ROTAX 582 UL DCDI — Gebermarkierung

Diese Service Information betrifft alle ROTAX Motoren 582 UL DCDI ab Motor-Nr. 4,084.219.

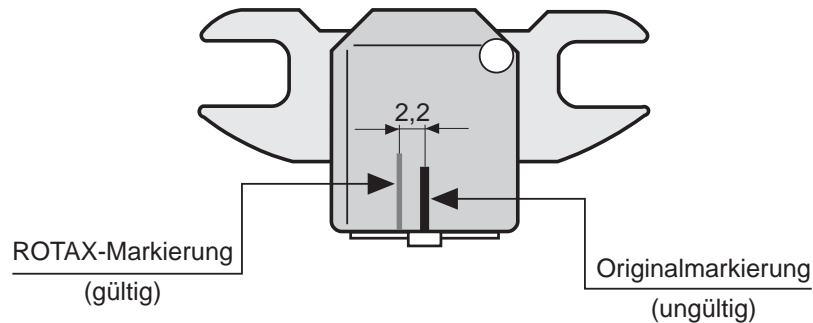
Aufgrund von fehlerhaften Gebermarkierungen unseres Zulieferers, mußten alle Geber (Teile-Nr. 965 760 und 965 767) mit einer nachträglichen Markierung versehen werden.

Diese befindet sich 2,2 mm seitlich der falschen Originalmarkierung (siehe Skizze).

Bei einer Zündzeitpunktkontrolle muß sich die Markierung am Geber (von ROTAX nachträglich angebracht) mit der Markierung am Magnetrad decken.

- ◆ HINWEIS: Geber müssen bei der Montage mit einem Luftspalt von $0,5 \text{ mm} \pm 0,05 \text{ mm}$ zum Leitstück-Magnetrad montiert werden.
